Parkoviště FSI VUT ul. Technická

ÚZEMNÍ SOUHLAS

Seznam vyjádření organizací a DOSS

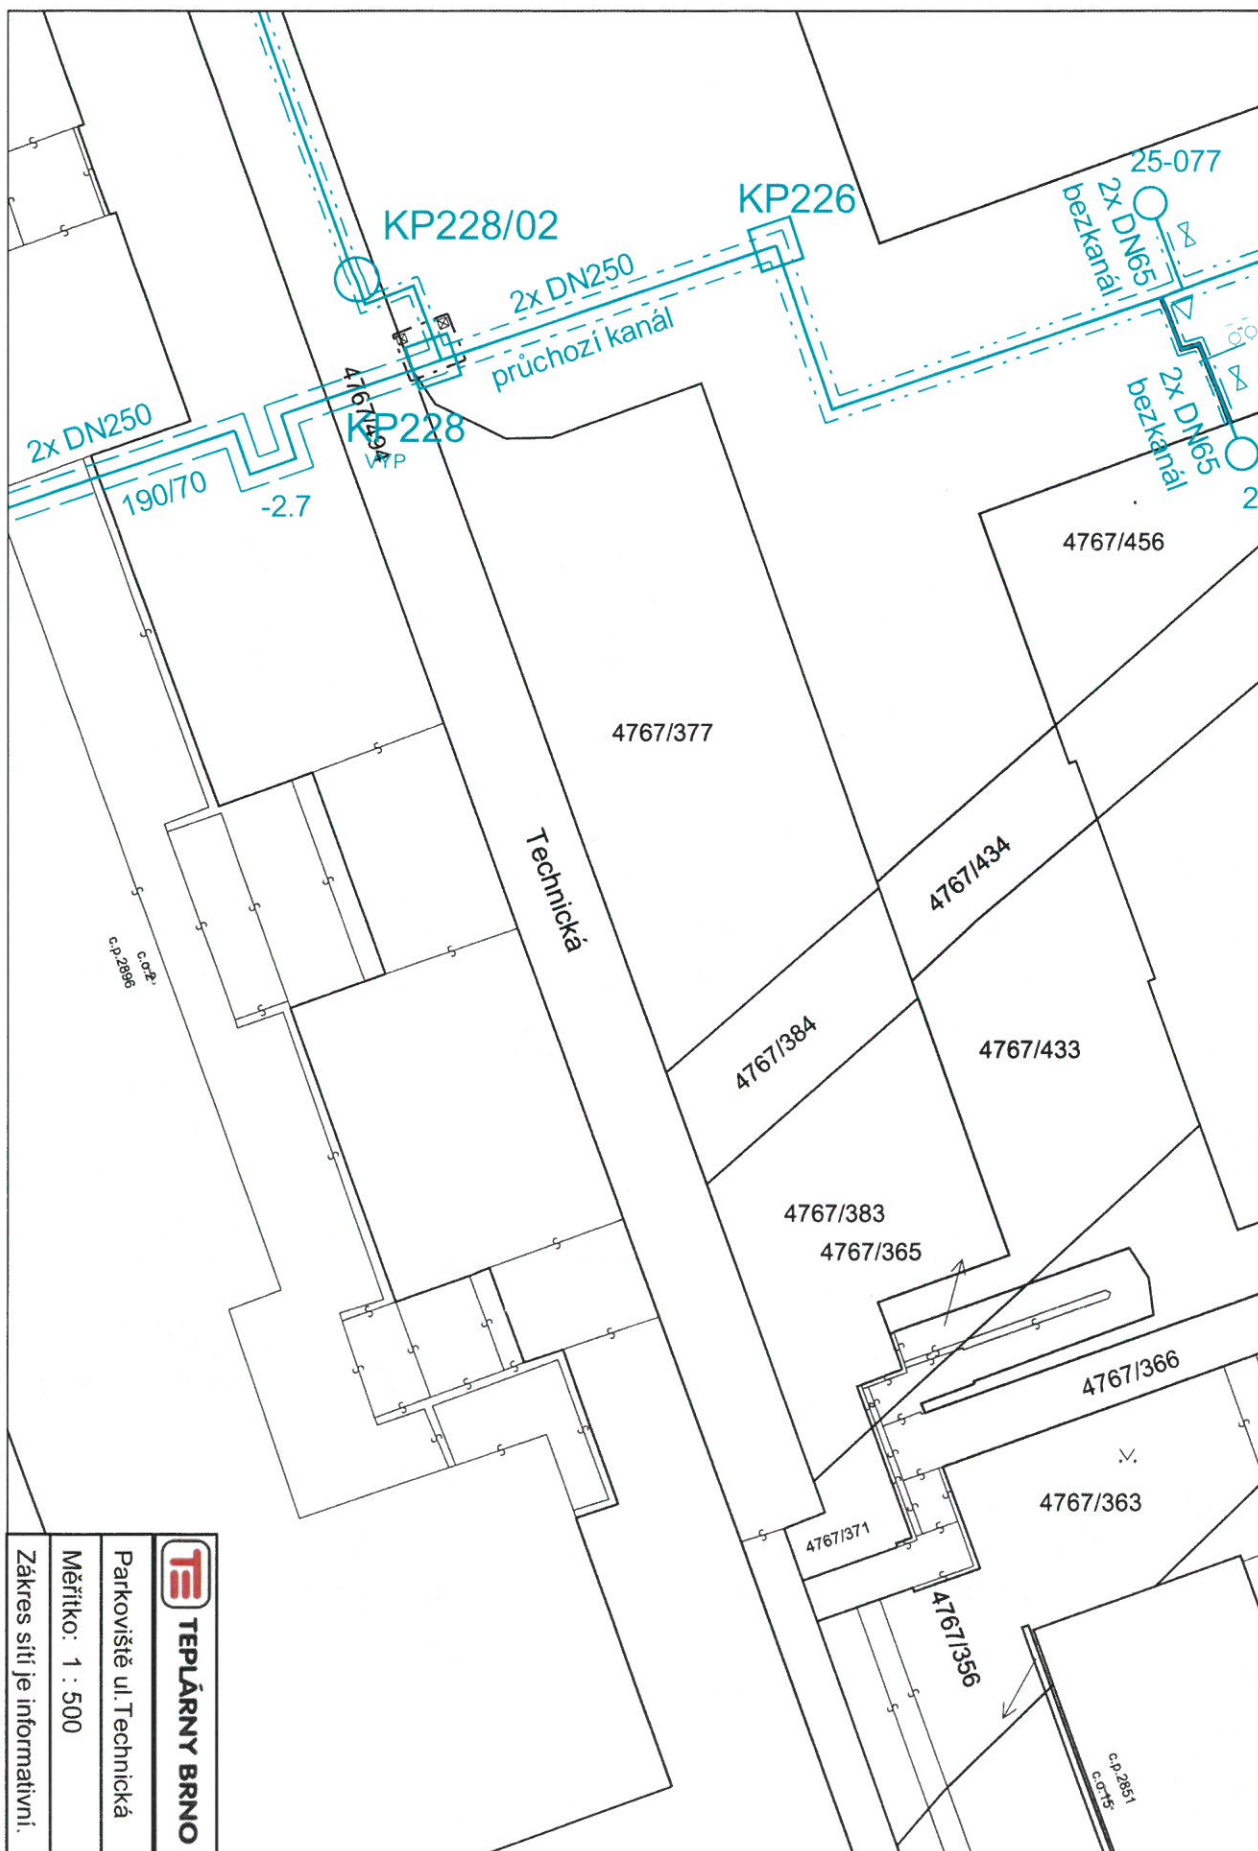
Rozsah akce, jak je zakreslen ve Vámi dodané koordinační situaci, nekoliduje se zařízením ve vlastnictví ani ve správě TB a nezasahuje do ochranného pásma zařízení TB.

Upozorňujeme na skutečnost, že trasa horkovodu zakresleného v koordinační situaci neodpovídá skutečnosti. Informativní zakres horkovodu v oblasti plánované akce, který je třeba respektovat, je přílohou tohoto stanoviska. V případě potřeby získání zakresu trasy horkovodu v digitálním formátu zašlete situaci s ohradou zájmového území ve vektorovém formátu (dwg, dgn) na hermann@teplarny.cz
